**Avis de la Mission Régionale d'Autorité environnementale
de la région Nouvelle-Aquitaine sur
le projet de révision allégée n°1 du plan local d'urbanisme
de la commune de Birac-sur-Trec (47)**

n°MRAe 2021ANA98

dossier PP-2021-11688

Figure n°3 : Schéma de l'OAP Zone AUx (source : rapport d'évaluation environnementale p. 5)

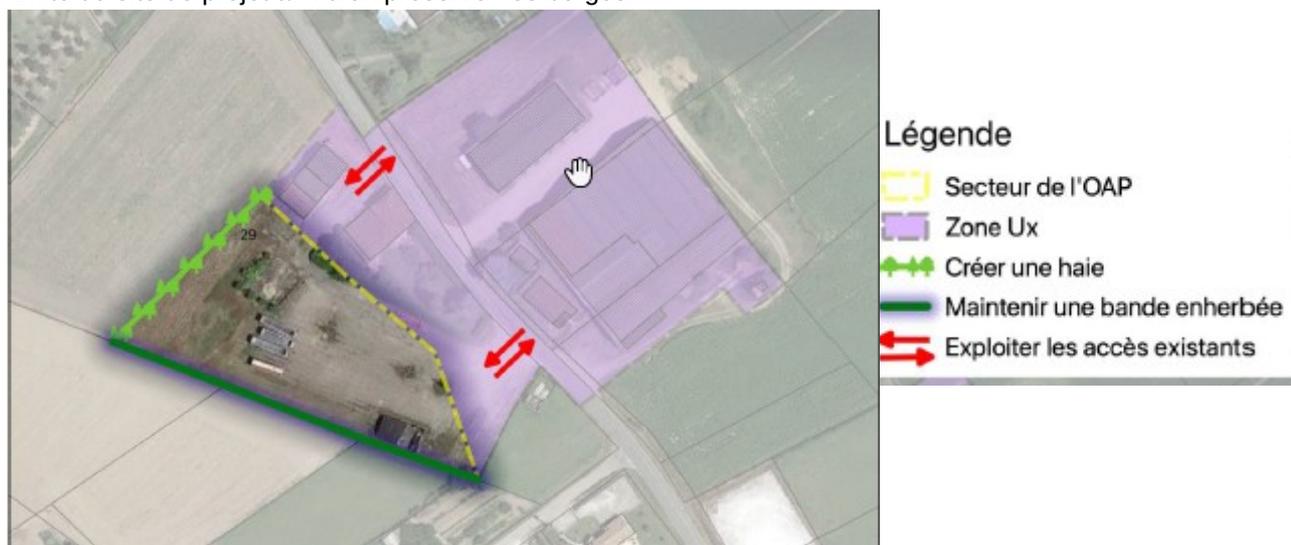
Parmi les enjeux environnementaux potentiels du site, le rapport signale la présence d'un fossé en limite ouest du site, hors de la zone de projet. L'OAP « zone AUx » prévoit le maintien d'une bande enherbée en limite du site de projet afin d'en préserver les berges.

La MRAe demande des investigations complémentaires sur l'intérêt écologique du site de projet et du fossé situé en limite ouest du site, en tenant compte de sa possible connexion avec le cours d'eau sans toponyme passant au nord, représenté au règlement graphique du PLU comme élément de la trame bleue communale, afin de s'assurer de la pertinence et du caractère suffisant des mesures de protection mises en place.

En outre, si l'OAP de la zone AUx prévoit une haie séparant le site de projet des habitations situées au nord, elle ne prévoit pas de mesure analogue en séparation avec les habitations situées au sud, du fait du maintien d'une bande enherbée le long du fossé qui fait front à ces habitations.

Au vu de cette configuration, et sans préjudice des mesures environnementales déjà prévues, la MRAe recommande à la collectivité de ré-étudier les conditions d'une bonne insertion des futures activités dans le tissu urbain environnant. Elle invite notamment la collectivité à spécifier dans l'OAP des orientations en ce sens. La MRAe demande en outre que la rédaction de l'article AUx 10 soit revue afin de restreindre le champ de dérogations possibles.

Figure n°4 : Localisation du sondage pédologique (en jaune) effectué à proximité du site de projet
(source : rapport de présentation, p. 18)

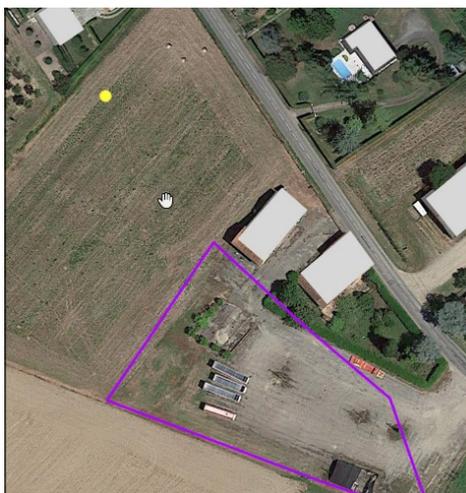
La MRAe relève cependant que le rapport ne justifie pas la localisation du sondage effectué à une centaine de mètres de la limite nord du site de projet. De plus, le rapport ne présente pas l'inventaire floristique requis par l'article L. 211-1, au sens duquel les zones humides sont « des terrains, exploités ou non, habituellement inondés ou gorgés d'eau douce, salée ou saumâtre de façon permanente ou temporaire, ou dont la végétation, quand elle existe, y est dominée par des plantes hygrophiles pendant au moins une partie de l'année ».

La MRAe demande donc des explications complémentaires sur la méthodologie de réalisation du sondage pédologique ainsi que des éléments de description de la flore résiduelle sur le site, de façon à écarter toute présomption d'incidence sur une zone humide.
